## 「蓋」の改善による安全な維持管理

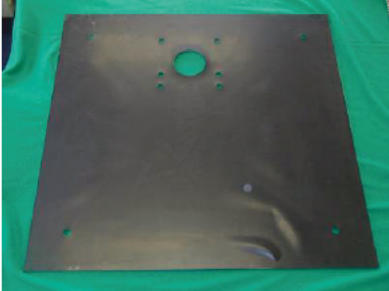
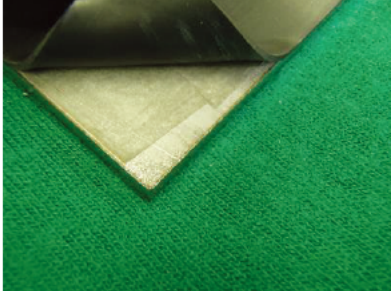
改善前	改善後	
<p>「問題点」(取上げた理由)</p> <ul style="list-style-type: none"> <li>・「返流水ピット水位」の蓋が湿気で錆びて腐食しており維持管理上、不安全であり機器更新に合わせて改善することにした。</li> </ul>	<p>「工夫した点・苦労した点」</p> <ul style="list-style-type: none"> <li>・素材をSUS製として裏面にゴムを貼り付け、湿気を遮断するようにした。</li> </ul>	
《 改善前 》	《 改善後 》

SUS製蓋(表面)	裏面にゴムを貼付	裏面にゴムを貼付(拡大)

<p>「効果」</p> <ol style="list-style-type: none"> <li>(1) 密封による防錆効果。</li> <li>(2) 安全な維持管理と点検歩行。</li> </ol>
